**VILKAVIŠKIO RAJONO SAVIVALDYBĖS ADMINISTRACIJOS
CENTRINĖS PERKANČIOSIOS ORGANIZACIJOS
VIEŠOJO PIRKIMO ORGANIZATORIUS**

DĖL VIEŠOJO PIRKIMO

Vilkaviškio rajono savivaldybės administracijos viešojo pirkimo organizatorius gavo tiekėjų klausimų dėl keltuvų neįgaliesiems pirkimo:

TECHNINĖ SPECIFIKACIJA

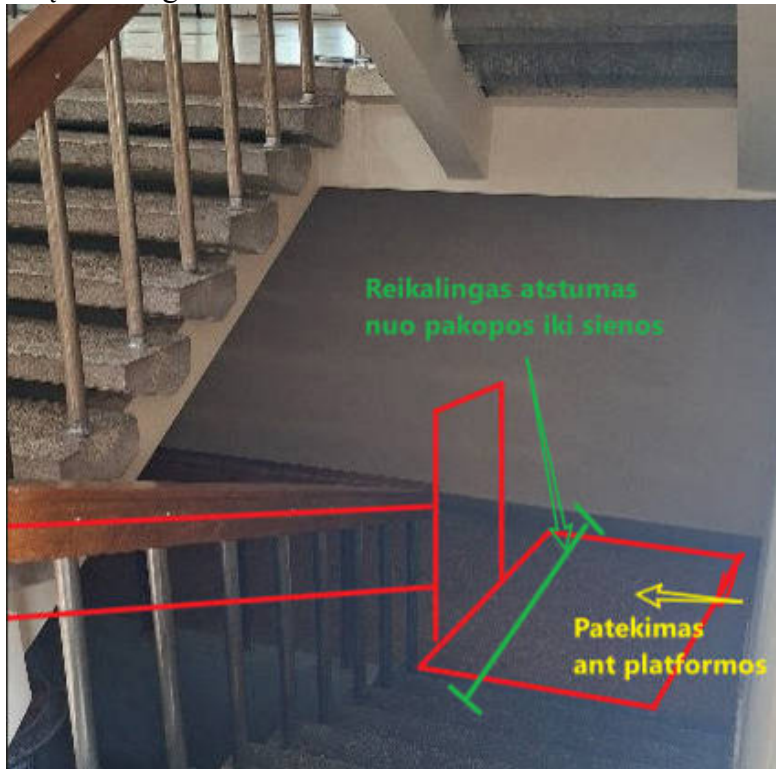
Kartojame nuotrauką su reikalingu atstumu pirmoje laiptinėje. Atsiųstose nuotraukose nėra pamatuotas atstumas kaip vaizduojama „1 laiptinės atstumas“ raudona linija

Atstumas yra 2590 cm.

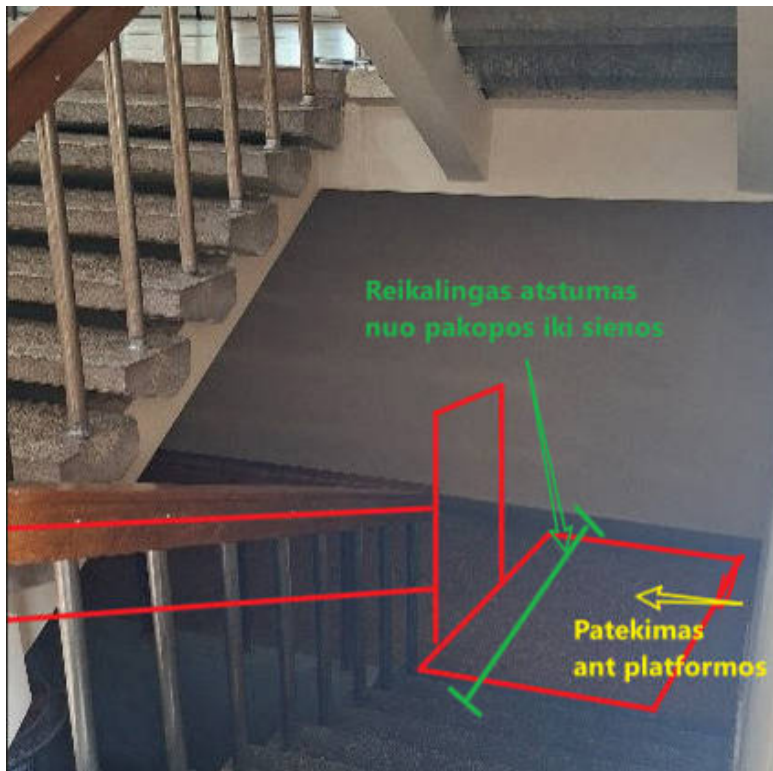
. Prašome patvirtinti, kad patekimas ant neįgaliųjų keltuvo antroje laiptinėje bus iš šono kaip rodoma nuotraukoje „2 laiptinės situacija“. Atsiųskite papildomų nuotraukų su vaizdu ar yra praėjimas iš šono, kokia situacija priešais užvažiavimą ant platformos. Nurodome, kad manevravimui prieš keltuvą reikalinga min. 1500 m laisvos vietos.

Prašome pamatuoti atstumą nuo laiptų iki sienos kaip vaizduojama „2 laiptinės situacija“ žalia linija.

Jūsų nurodytas patekimas ant platformos yra teisingas. Ten yra durys, per kurias neįgalusis turi patekti į tualetą. Kadangi patalpa ankšta – durys atsidaro į išorę. Vienintelė išeitis keltuvui nusileidus žemyn – daryti 90 laipsnių pasisukimą ir sustoti neužblokavus praėjimo.

Atstumas nuo laiptų iki sienos yra 1820 cm.
PRIDEDAMA. Patikslinta techninė specifikacija.
